**AVIS RELATIF À LA PROTECTION
CONTRE LES EVENTUELS EFFETS NOCIFS ET NUISANCES
PROVOQUÉS PAR LES RAYONNEMENTS NON IONISANTS
GÉNÉRÉS PAR DES ANTENNES ÉMETTRICES STATIONNAIRES**

Commune : FLOREFFE - Exploitant : ORANGE

Référence exploitant : 118N1_3 / 30137N1_3 / 40137N1_3 / 50137N1_3

Rapport n° 3642 / 2024

Figure 1 : Vue en plan des lieux de séjour et des points de contrôle

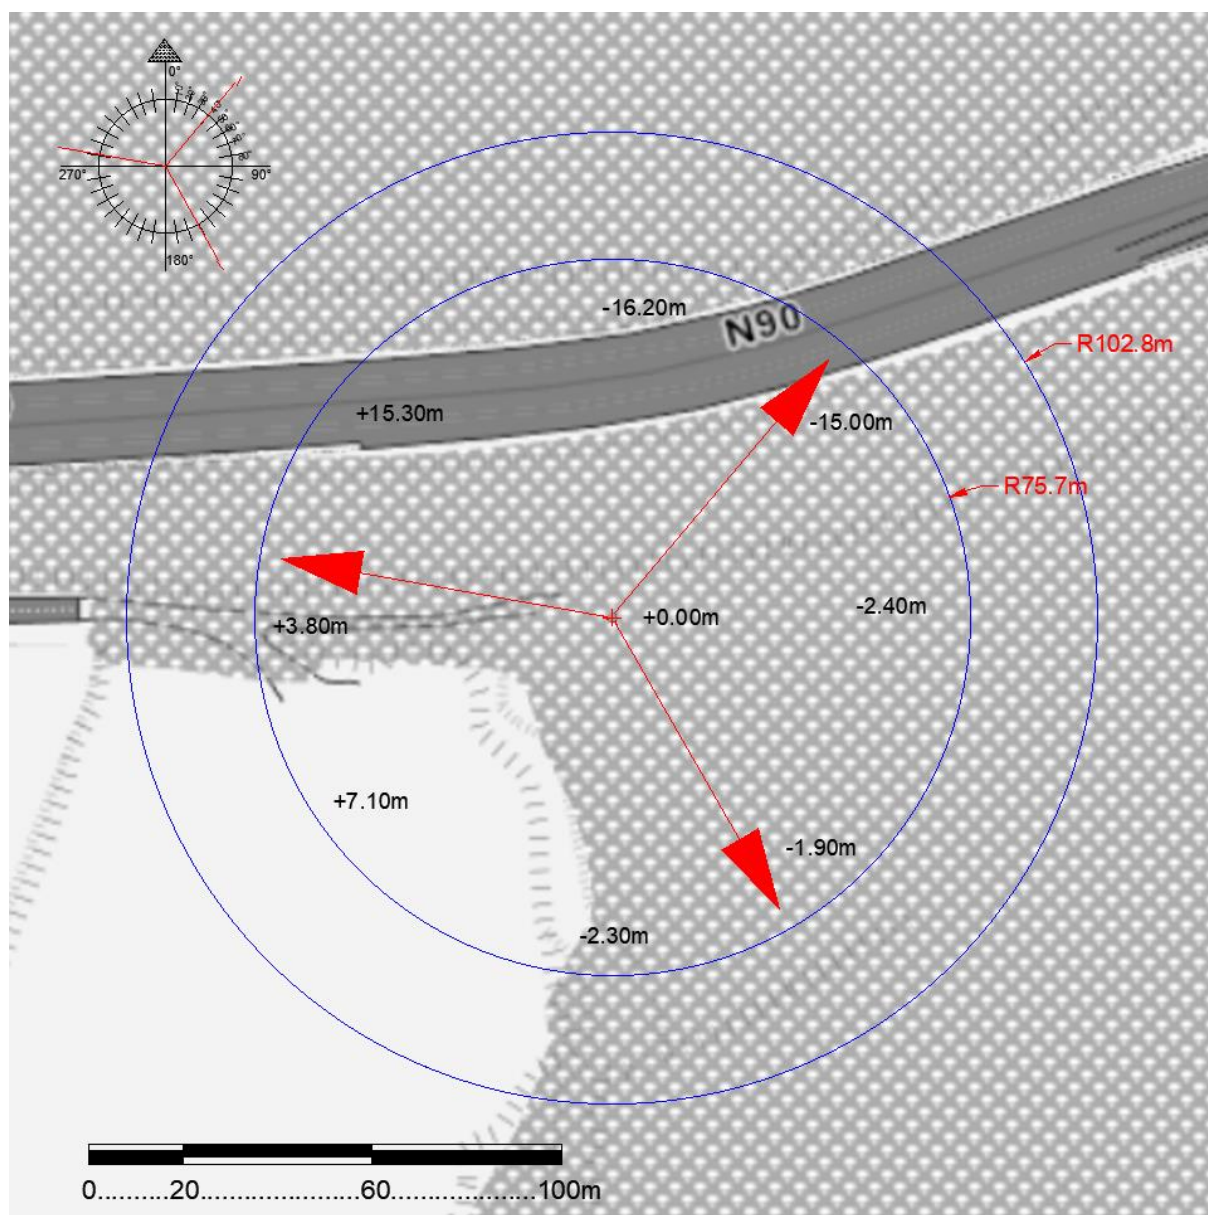
En ce qui concerne les antennes de l'installation mentionnées dans le tableau 1, la distance maximale à laquelle la limite pourrait être atteinte, à l'extérieur, est égale à 81,8 m. S'il n'y a pas de LS à une distance inférieure, les antennes respectent forcément la limite d'immission.

Dans le cas des LS situés à l'intérieur des bâtiments, une atténuation d'obstacle est prise en compte et il en résulte que la distance maximale à laquelle la limite pourrait être atteinte se réduit à 57,9 m.

Figure 2 : Vue en plan des installations d'antennes dans un rayon de 300 mètres autour de l'installation faisant l'objet de la demande d'avis

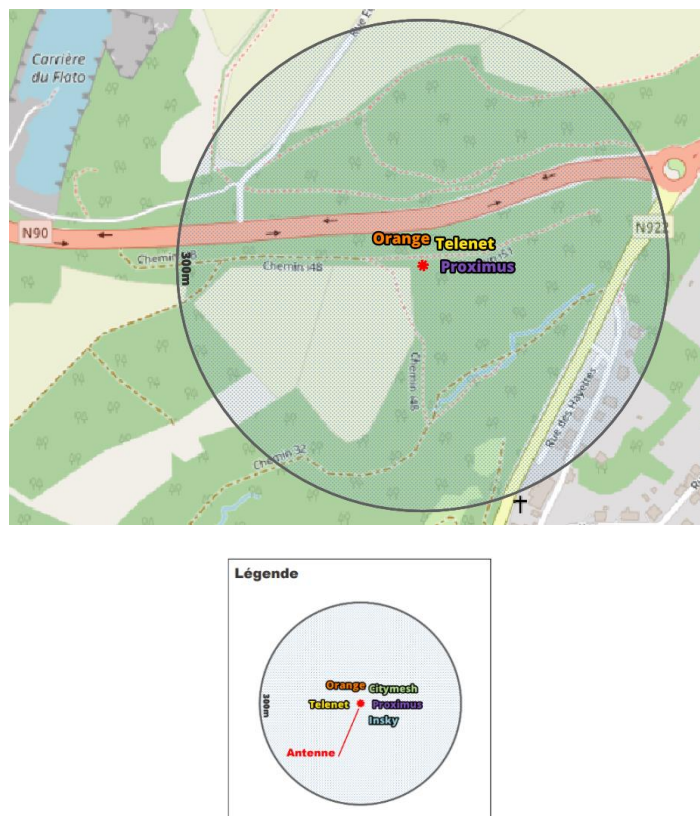
- il y a au plus 4 installations d'antennes émettrices stationnaires présentes dans la zone d'évaluation de 300 mètres de rayon représentée dans la figure 2, y inclus l'installation référencée dans le paragraphe 2 : la limite cumulative définie à l'article 4, §2 du décret est nécessairement respectée dans les lieux de séjour à l'intérieur de la zone d'évaluation de 300 mètres de rayon ;

Compte tenu des considérations ci-dessus, il apparaît que l'intensité du rayonnement électromagnétique généré, dans les lieux de séjour situés dans un rayon de 300 mètres autour de l'installation référencée dans le paragraphe 2, par l'ensemble des antennes émettrices stationnaires de l'ensemble des exploitants du même site d'antennes émettrices stationnaires respecte la limite fixée à l'article 4, § 2 du décret.
